Comune di
MARZABOTTO

Comune di
VERGATO

**DOCUMENTO DI OSSERVAZIONI D'UFFICIO AL PSC E AL RUE
ADOTTATI E CONSEGUENTI MODIFICHE DA INTRODURRE ALLA
PROPOSTA DI ACCOGLIMENTO**

COMUNI DI MARZABOTTO E VERGATO
OSSERVAZIONE D'UFFICIO AL PSC E AL RUE ADOTTATI
E CONSEGUENTI MODIFICHE DA INTRODURRE IN BASE ALLA PROPOSTA
DI ACCOGLIMENTO

Località: **Riola**

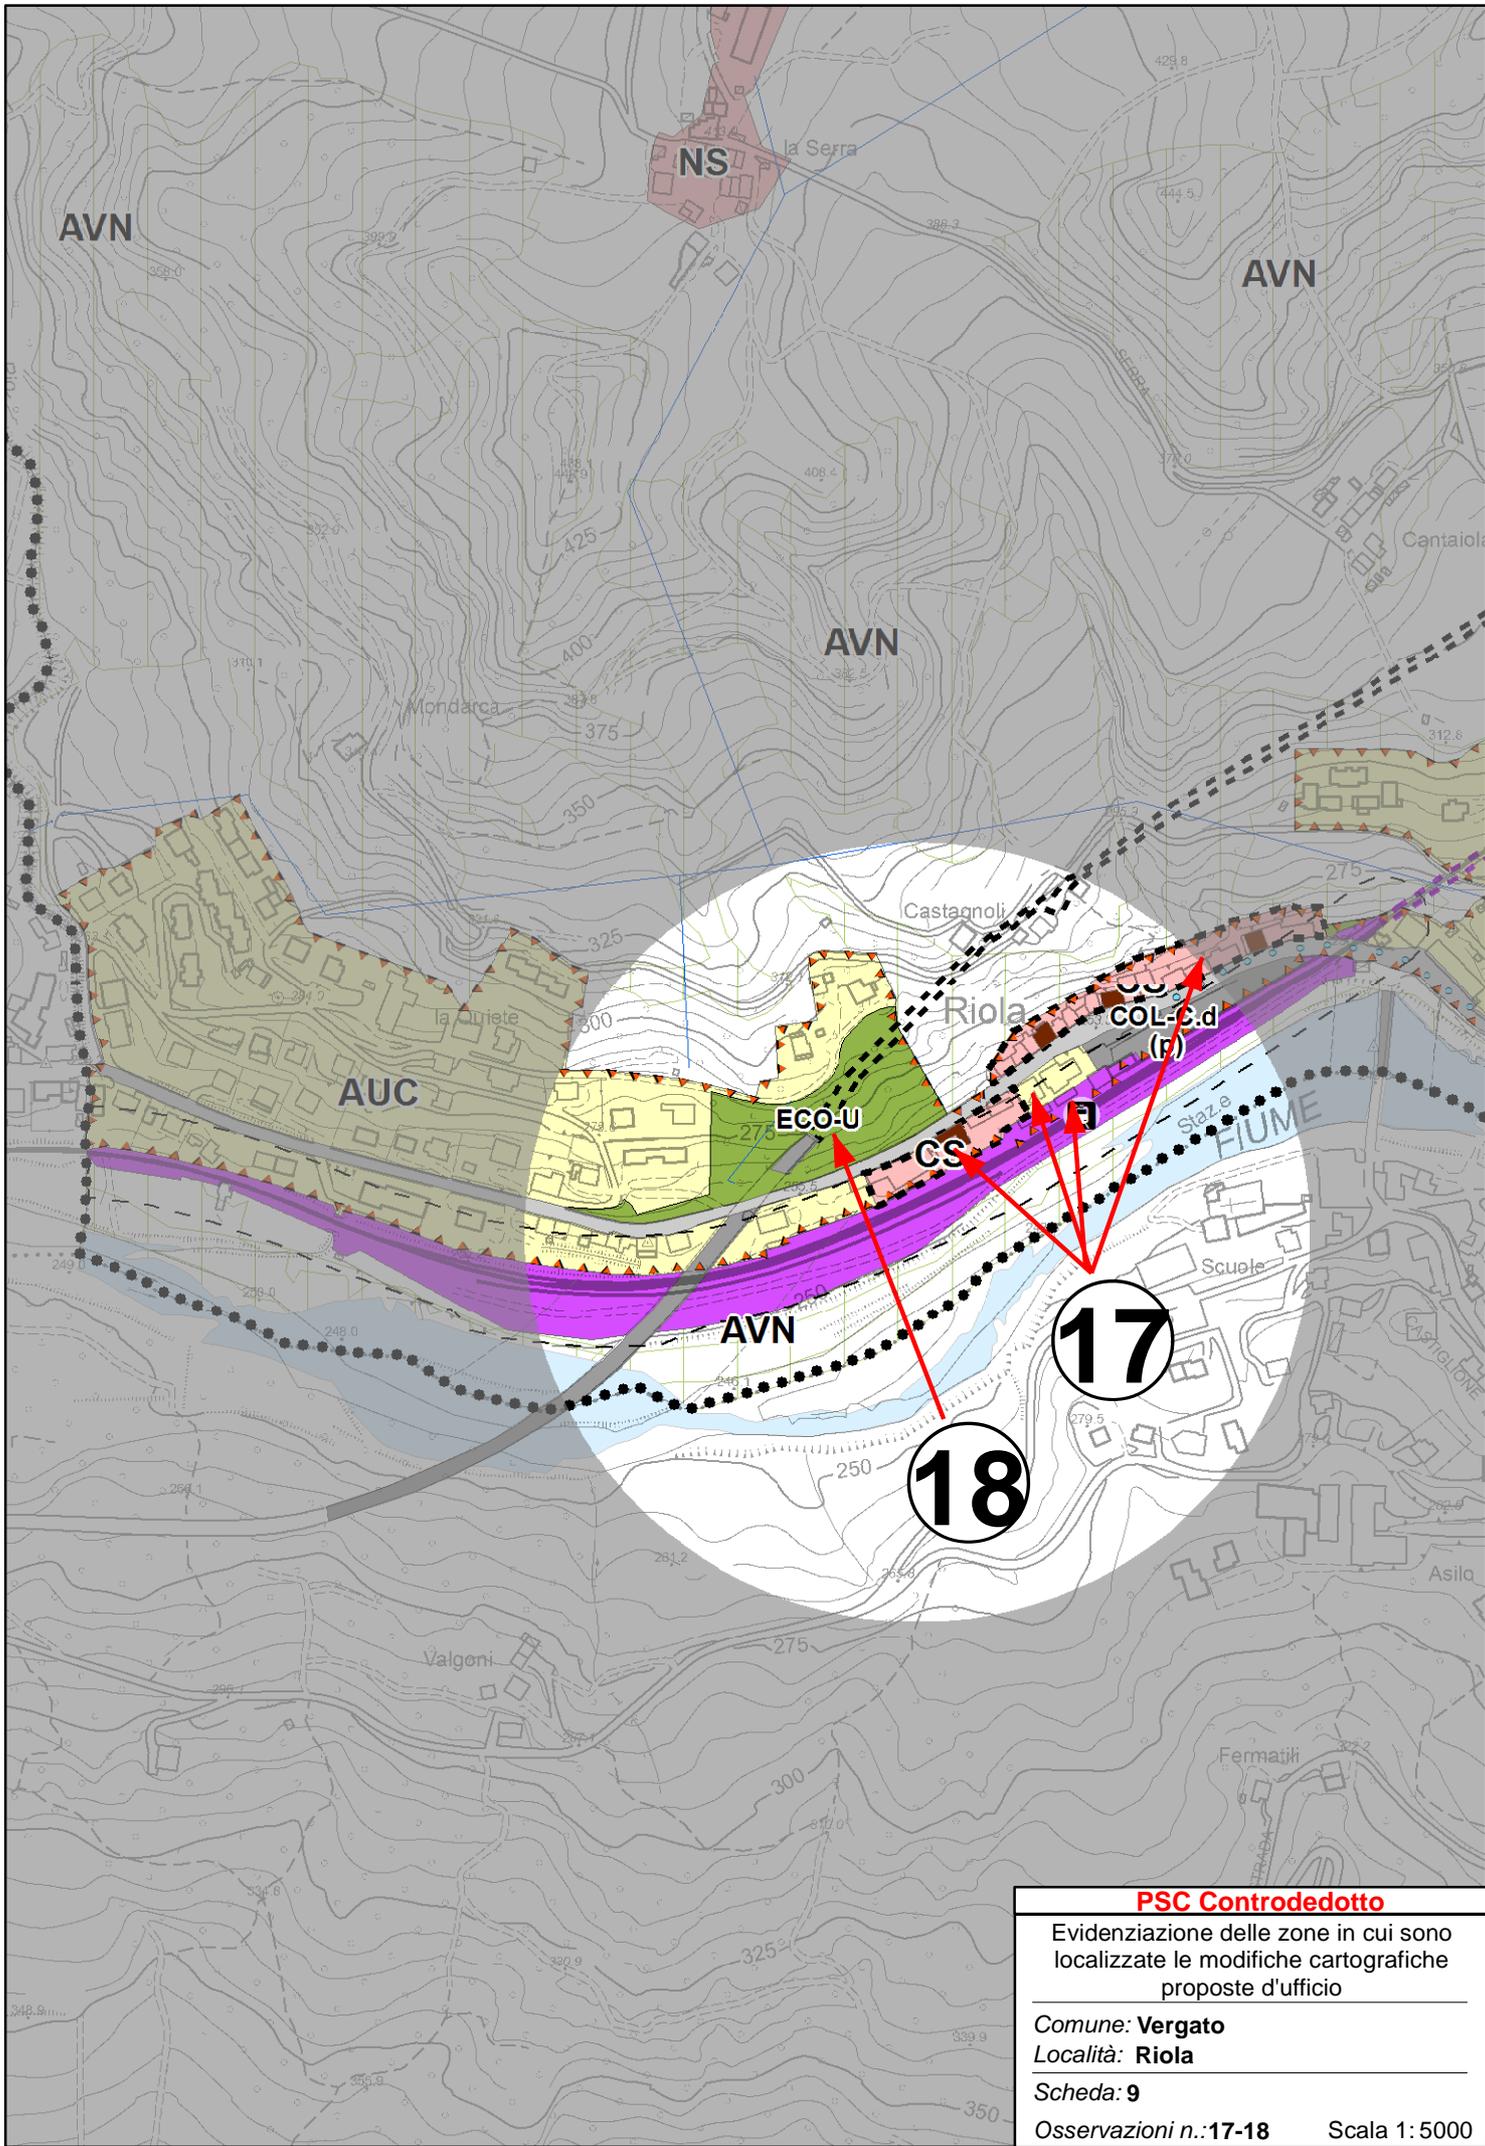
- Rettifica della perimetrazione del centro storico di Riola (17)
- Inserimento nel PSC di un ambito ECO-U come già perimetrato nel RUE adottato (18)
